Комплексно решение за Ford Mondeo 1+2!

Ремонтен кит стабилизираща щанга (със скоби) SWAG 50 92 7400

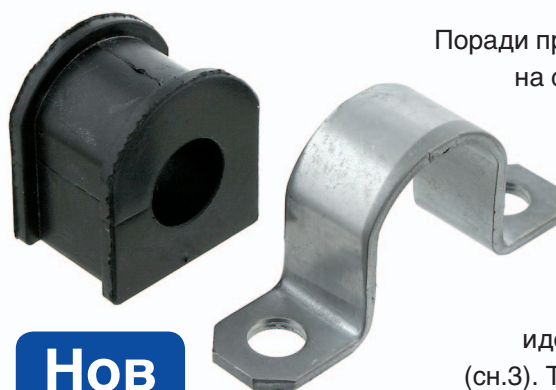
Поради промяна в дизайна на тампона на стабилизиращата щанга от производителя на автомобила възникват проблеми при монтажа на тампона (SWAG 50 92 1855). Предишния полузакръглен дизайн бе променен на плосък дизайн, идентичен на оригиналната част (сн.3). Това означава, че монтажната скоба също бе променена. Тампоните и скобите на стабилизиращата щанга (SWAG 50 92 7355) трябва винаги да бъдат заменени по двойки за да се осигури професионално ниво на ремонта.

Този ремонтен кит съдържа тампоните с подходящите монтажни скоби, а също и необходимите монтажни болтове усилены на опън (10,9 степен).
